Antrag der FWH – Fraktion

die FWH-Fraktion stellt den Antrag, auf Prüfung, dass ein **Kreisverkehr** Hauptstrasse, Großer Ring, Kleiner Ring eingerichtet wird.

**Von:** Wiebke.Toensing@sba-iz.landsh.de  
**Gesendet:** Montag, 25. Mai 2009 17:02  
**An:** Denker, Uwe  
**Cc:** Michael.Koch@sba-iz.landsh.de  
**Betreff:** AW: Kreisverkehr L 261 Gemeinde Heist

Auszug OpenStreetMap:

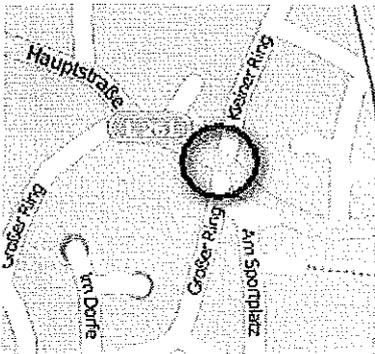
Aus unserer Sicht ist die Hauptstr. vom Großen Ring kommend nach links schlecht einzusehen und vom Kleinen Ring kommend nach links schlecht einzusehen. Zudem dient dies auch der Verkehrsberuhigung im Bereich der Schule, da die Autofahrer in diesem Bereich nicht so schnell fahren können. Dies ist ein Beitrag zur Erhöhung der Verkehrssicherheit.

ohne große Prüfung kann ich sagen, dass ein Kreisverkehr hier nicht in Betracht kommt. Es werden keine Kreisverkehre zur Verkehrsberuhigung gebaut oder weil man in eine Richtung vielleicht nicht so gut gucken kann.

Gründe für Kreisverkehre sind:

- der Verkehrsfluss wird verbessert (z.B. geringere Wartezeiten oder Abbau von Staus gegenüber Ampelanlage)
- ein Unfallschwerpunkt kann nur auf diese Weise entschärft werden

Keiner dieser Gründe liegt vor.

Ich würde auch vermuten, dass aus den Straßen Großer und Kleiner Ring deutlich weniger Verkehr kommt, als auf der L 261 vorhanden ist. Für einen Kreisverkehr sollten aber alle Arme (oder mindestens 3 von 4 Armen) ungefähr gleich stark belastet sein. Eben weil der Kreisverkehr ein Mittel zur Verbesserung des Verkehrsflusses ist, nicht zu dessen Behinderung.

Ein Antrag auf einen Kreisverkehr an dieser Stelle hat keine Aussicht auf Erfolg.

Die Gemeinde sollte allerdings prüfen, ob die Sichtfelder ihrer Gemeindestraßen tatsächlich nicht gegeben sind, und wie man die Sicht verbessern könnte. Meiner Erinnerung nach ist z.B. aus dem Großen Ring heraus die Sicht nach links durch Bäume eingeschränkt. Ggf. wären hier ein oder mehrere Bäume zu fällen oder zumindest zu beschneiden, um das Sichtdreieck herzustellen.
